2022再計発第113号

再処理事業所廃棄物管理事業変更許可申請書

本文及び添付書類の一部補正について

令和3年4月28日付け2021再計発第66号により申請しました当社再処理事業所廃棄物管理事業変更許可申請書の本文及び添付書類を別添1及び別添2のとおり一部補正いたします。

第1図 組織図

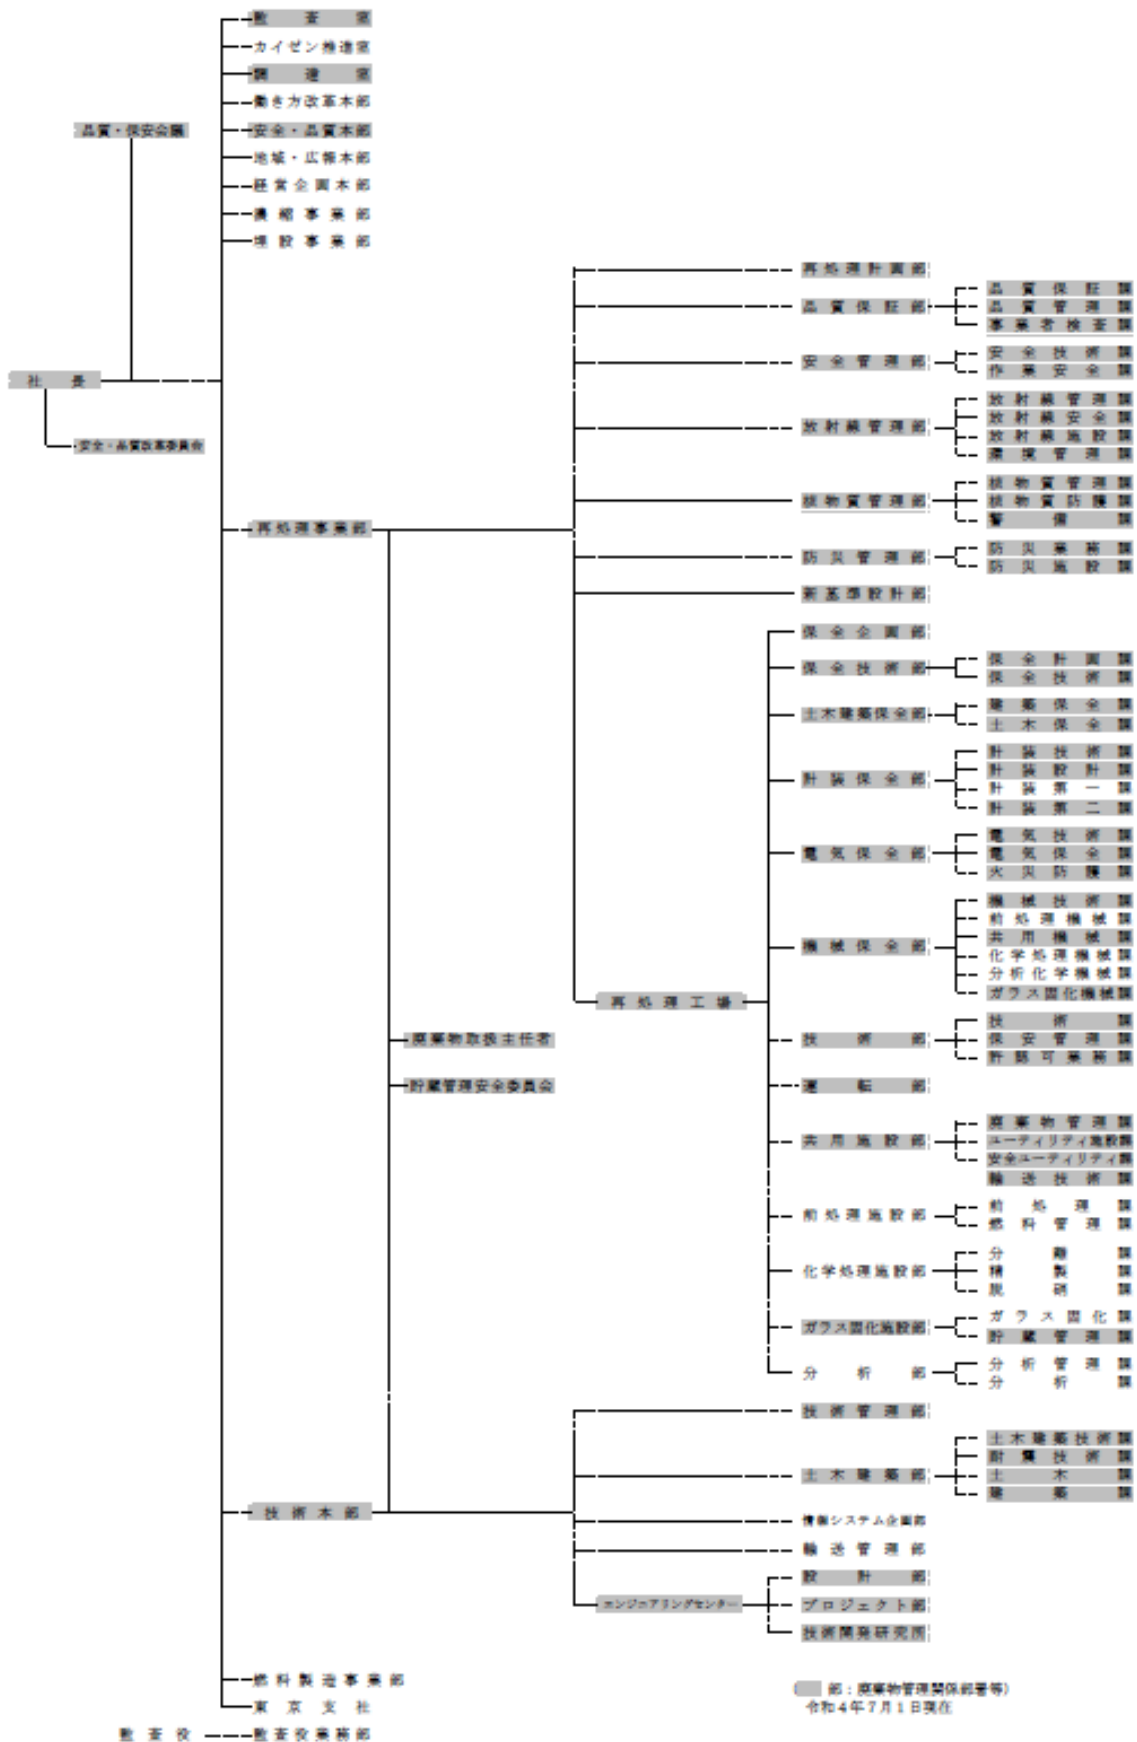
本変更後における廃棄物管理施設の設計及び工事並びに運転及び保守に係る業務は、第1図に示す廃棄物管理関係部署にて第1表のとおり分掌する。

第 3.1-1 図 組織図

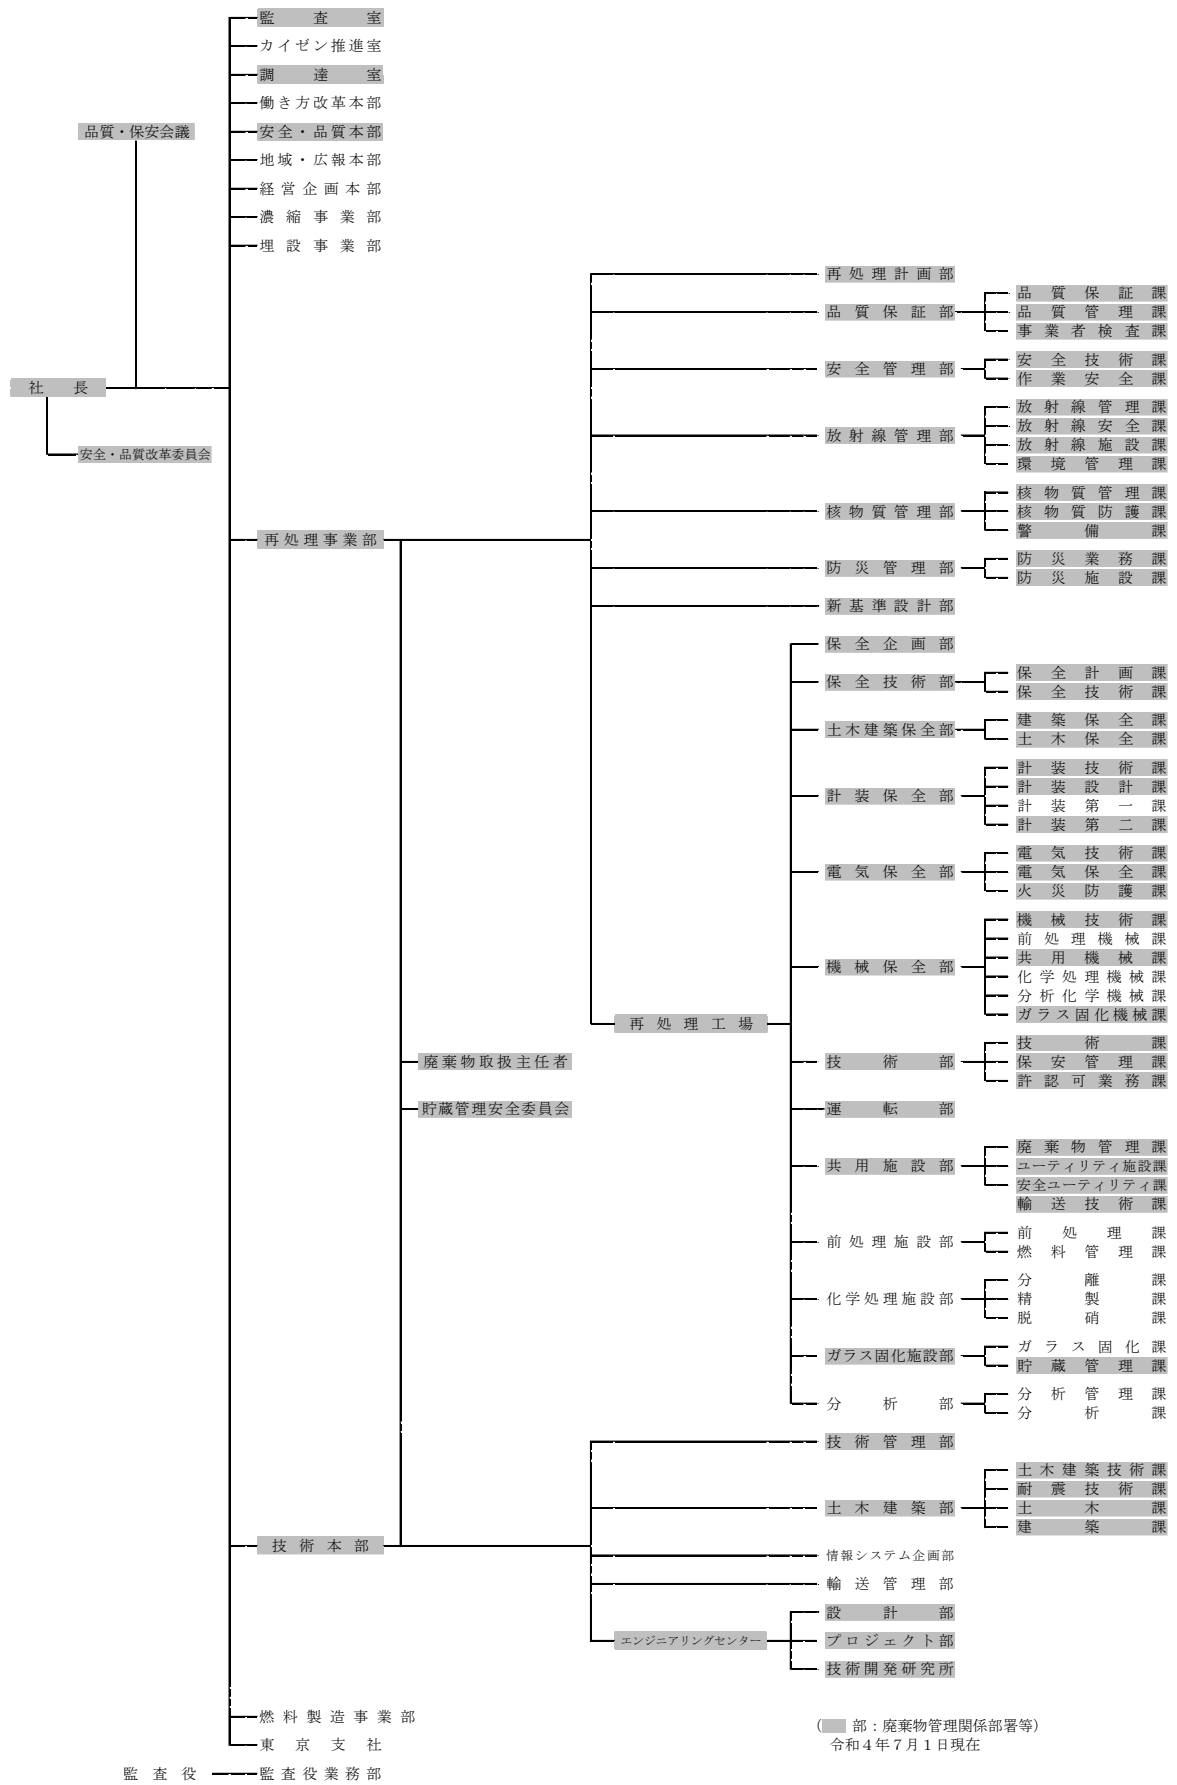
ページ	行	補 正 前	補 正 後
8-17	—	下記の図。 第 3.1-1 図 組織図	別紙-1 の図に変更する。
